Uwagi i wnioski dotyczące prezentowanej koncepcji – numer 5

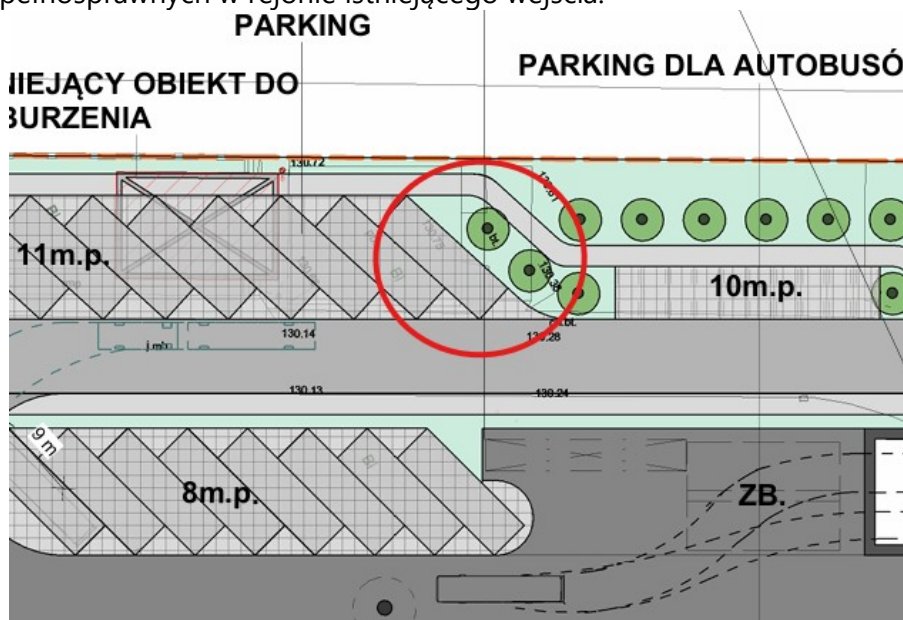
- a. Koncepcja opiera się na utworzeniu dwóch osi zamkniętych istniejącym budynkiem dworca kolejowego. W pełni zgadzam się ze zdaniem projektanta wyrażonym na spotkaniu, że dworzec w Krotoszyńsku przedstawia dużą wartość architektoniczną i cieszy mnie wyeksponowanie go w przedstawionym projekcie. Istnieje jednak możliwość, że PKP zdecyduje się na wyburzenie obecnego dworca i zastąpienie go obiektem, którego gabaryty i forma „nie dźwigną” urbanistycznie przedstawionej koncepcji. Czy w takim wypadku miasto będzie planować jej realizację bez zmian?

Nie dysponujemy informacjami potwierdzającymi zamiar wyburzenia istniejącego budynku dworca przez PKP. Z dotychczas pozyskanych informacji wynikało jedynie, że rozważano ewentualną ingerencję w boczną część obiektu, która z urbanistycznego punktu widzenia nie wpływałaby negatywnie na domknięcie osi widokowych przyjętych w koncepcji. Podtrzymujemy stanowisko prezentowane podczas spotkania, że budynek dworca posiada istotne walory architektoniczne i urbanistyczne. Zakładaliśmy również, że planowane przekształcenia przestrzeni mogą podnieść atrakcyjność całego obszaru i sprzyjać przyszłej adaptacji części obiektu na funkcje biurowe lub usługowe, co zwiększałoby szansę na zachowanie istniejącej bryły w całości.

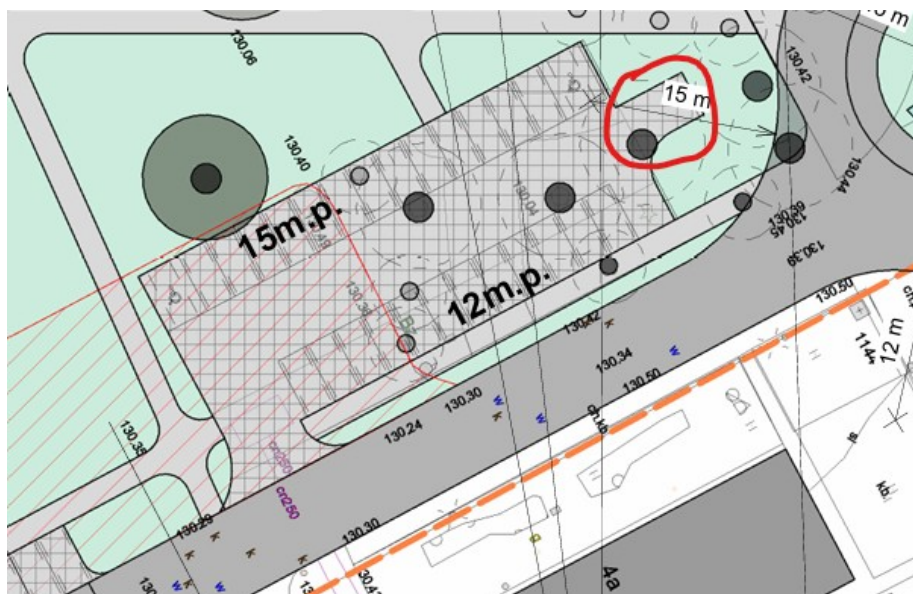
- d. Proszę o przeanalizowanie zasadności zaznaczonej powierzchni utwardzonej:

Wskazany element nawierzchni utwardzonej został przyjęty jako miejsce postojowe, jednak nie został uprzednio oznaczony na rysunku. Oznaczenie zostało uzupełnione.

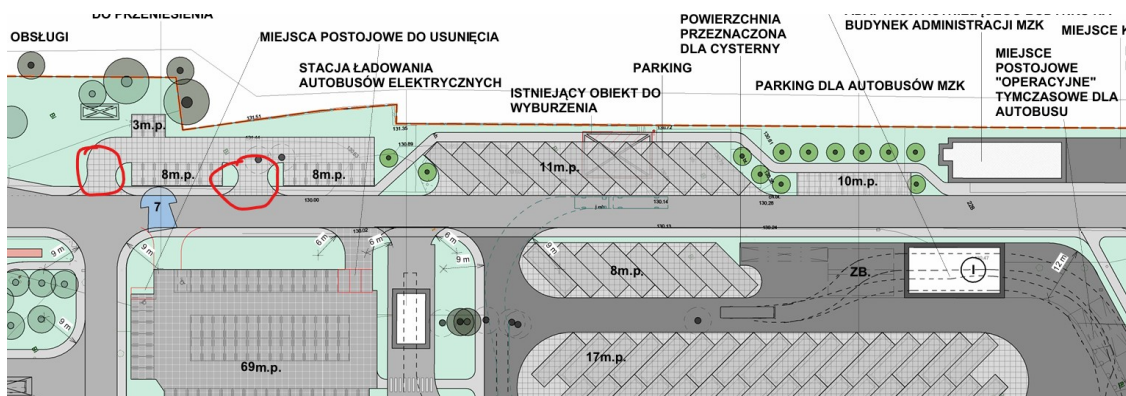
- e. Proszę o przeanalizowanie zasadności budowy dwóch szerokich zjazdów (prawdopodobnie klasy B) z parkingu dla 19 samochodów osobowych.

Proszę o przeanalizowanie czy lepszym rozwiązaniem nie byłoby utworzenie miejsc parkingowych bezpośrednio przy jezdni i poprowadzenie chodnika bezkolizyjnie w stałej odległości od jezdni, bez załamania od budynku dworca, aż po projektowany budynek administracyjny MKK.

Ze względu na ilość możliwych do wykonania miejsc postojowych w układzie z bezpośrednim dostępem do drogi (15 szt.), na planowany wzmożony ruch na ul. Kolejowej po realizacji przedsięwzięć objętych koncepcją urbanistyczną oraz bliskość skrzyżowania, opiniujemy pomysł jako zagrażający bezpieczeństwu użytkowania ze względu na wymóg cofania pojazdów. W ramach korekty wprowadzono likwidację

drugiego położonego bliżej NZOZ wjazdu na teren parkingu pozostawiając tylko jeden wjazd. Takie rozwiązanie pozwoliło zwiększyć ilość miejsc postojowych do 20 szt.
